Promemoria (PM) publikation

Samråd 26 nov 2012 - Sammanfattning av skriftliga synpunkter och frågor samt SKB:s svar

Figur 1. Översiktlig redovisning av tillståndsprocessen för utbyggnaden av SFR.

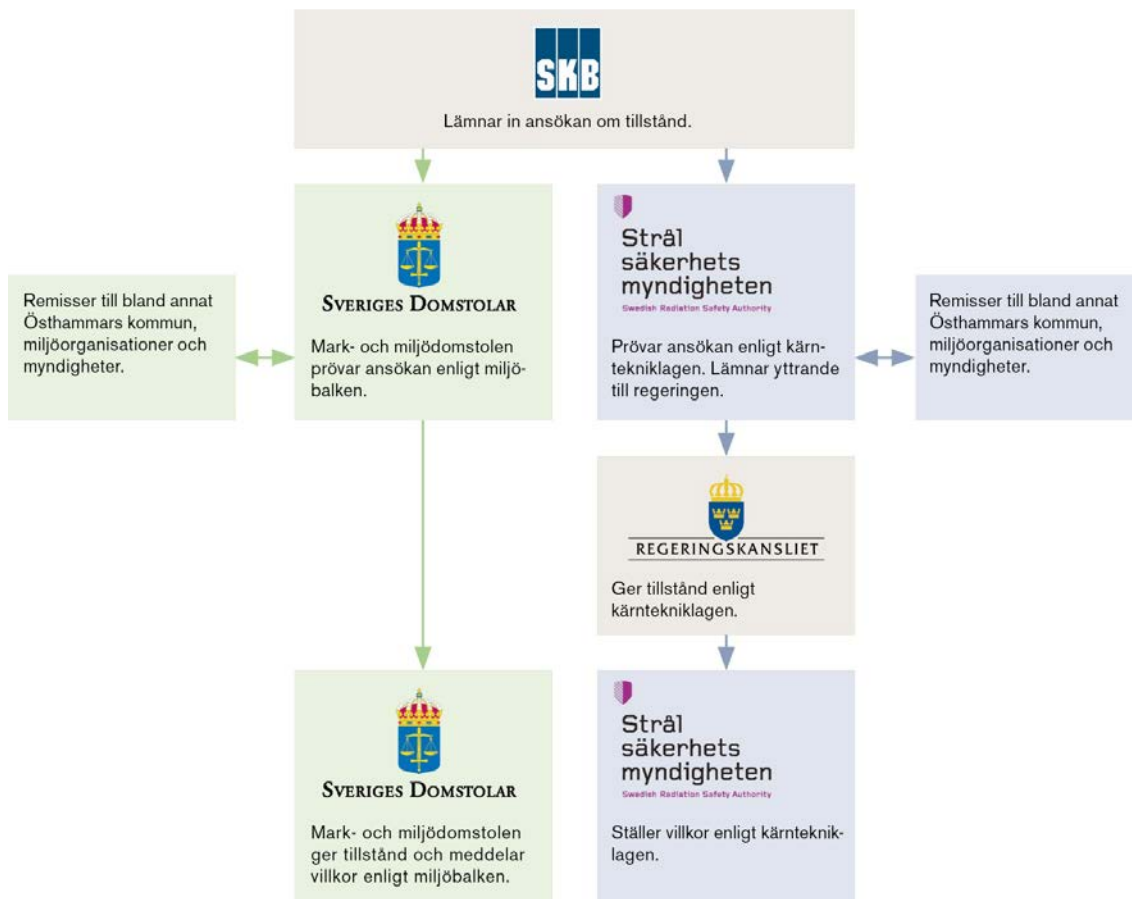
Kommunen önskar därför [*för att kommunen enligt byggnadslagen måste tillstyrka anläggningen för att regeringen ska kunna ge tillåtlighet*] en översiktlig redogörelse för hur tillståndsprocessen kan komma att ske i samspelet mellan sökanden, strålsäkerhetsmyndighet, mark- och miljödomstol samt kommunen. Det kan vara lämpligt med hänvisningar till aktuella lagparagrafer enligt vilka tillstånd kommer att sökas samt eventuella tidigare villkors påverkan på processen. Sådana uppgifter bör lämnas så snart som möjligt.

Kommentar/svar: Kommunens tillstyrkan är i nu gällande lagstiftning kopplad till regeringens tillåtlighetsprövning enligt 17 kap miljöbalken. För kärntekniska anläggningar gäller att regeringen ska tillåtlighetspröva nya kärntekniska anläggningar. SKB bedömer att utbyggnaden av SFR inte är att betrakta som en ny anläggning i den mening som avses i 17 kap. 1 § miljöbalken varför någon tillåtlighetsprövning sannolikt inte är aktuell. Tillstånd enligt 9 kap och 11 kap miljöbalken kommer att sökas hos Mark- och miljödomstolen. Förslag till villkor kommer att anges i ansökan. För en översiktlig redovisning av tillståndsprocessen, se figur 1.
